**Szervezet:** Összefogás Lakásszövetkezet  
**Jegyzőkönyv felvételének helye:** Budapest, XVI. Ker., Dóra tér 11.  
**Bejárás időpontja:** 2021. szeptember 9.  
**Tűzvédelmi bejárást végezte:** Zöld Lajos (TrendSys Kft.) – Tűzvédelmi előadó

Az ellenőrzés célja a bejárás során felmerülő hiányosságok feltárása, intézkedés a nem-megfelelőségek megszüntetésére a tűzvédelmi megfelelőség követelményeinek teljesülése érdekében.

4.)

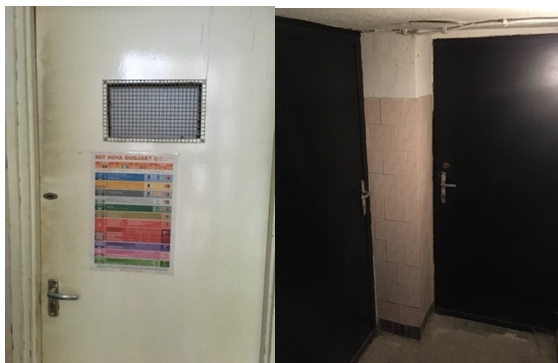
**Az elektromos kötődobozok burkolatait vissza kell helyezni ott, ahol az hiányzik.**

MSZ 2364-410:1999/IM:2004 szabvány 412.2.3. pontja, mely elő írja, hogy „A burkolatok megbízhatóan legyenek rögzítve, továbbá elegendően szilárdak és tartósak legyenek ahhoz, hogy a normál üzem ismert feltételei között az előírt védettségi fokozatot fenntartsák és az aktív részeket megfelelően elkülönítsék, figyelembe véve külső hatásokat is. ”
